改善箇所説明図②

エンジン側面図

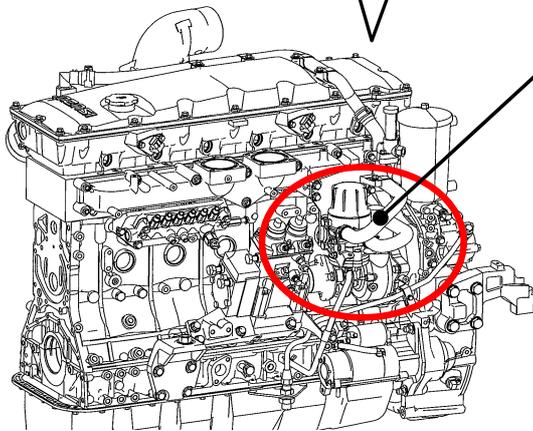
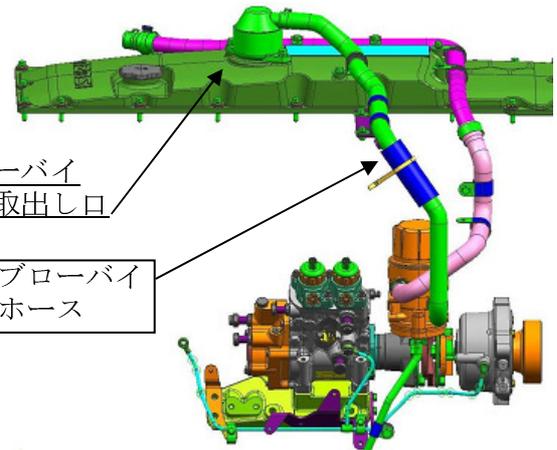
改善前

改善後

改善の内容：

全車両、ヘッドカバー、燃料供給ポンプ（サプライポンプ）を作動させるベアリングケース及び、ブローバイホースを対策品に交換する。

識別： エンジンヘッドカバー上面に黄色のペイントを塗布する。

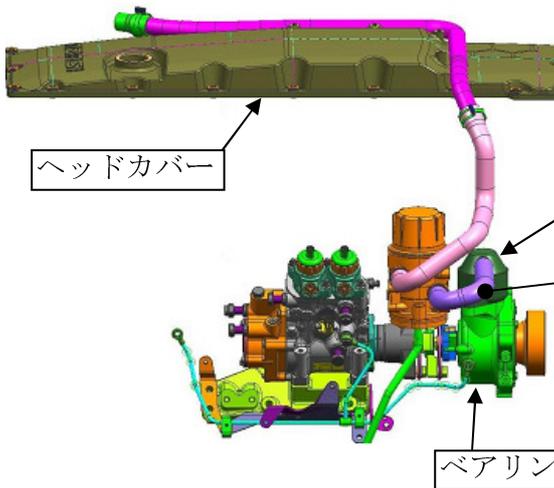
基準不適合発生箇所

大型トラック用エンジンにおいて、ブローバイガス還元装置のガス取出し位置が不適切なため、急傾斜の坂道で使用した場合、エンジンオイルがブローバイガスの通路を経由して吸気管に吸入され、シリンダ内で燃焼するため、エンジン回転が上昇し、最悪の場合、エンジン内部が損傷し、再始動ができなくなるおそれがある。
